CONCEPTO TÉCNICO No. CT - 5122

Conforme con el plano normativo de amenaza por remoción en masa del Plan de Ordenamiento Territorial de Bogotá – POT, el sector donde se localiza el proyecto "Conjunto Residencial Verona II" ubicado en la Calle 66 Sur No. 11C - 78 Este se encuentra en una zona de AMENAZA ALTA por procesos de remoción en masa (Figura No. 1).

Figura 1. Localización General del Proyecto "Conjunto Residencial Verona II", en el Plano Normativo de Amenaza por Remoción en Masa (Decreto 190 de 2004)

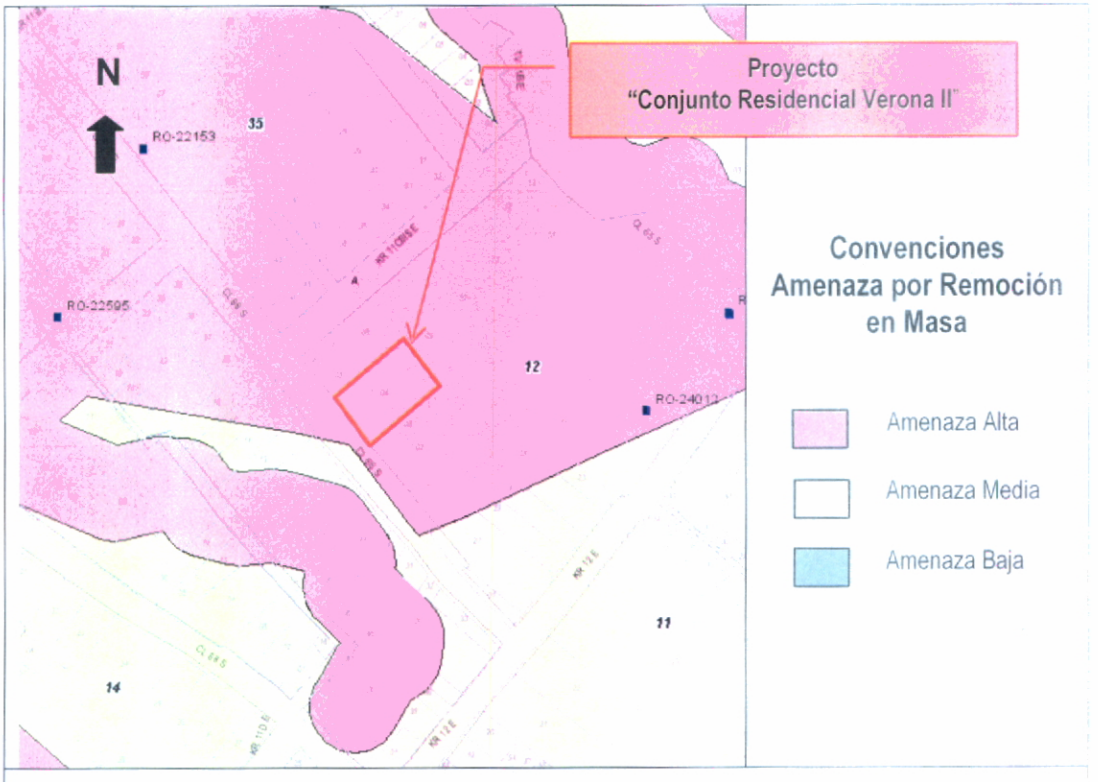
De acuerdo con el "Estudio de Zonificación de Riesgo por Inestabilidad del Terreno para Diferentes Localidades en la Ciudad de Santa Fe de Bogotá D.C.", realizado por el FOPAE a través de la firma Ingeocim Ltda., en 1998. (Figura No. 1), el predio objeto del presente concepto se localiza sobre una ladera de acumulación de pendiente moderada.
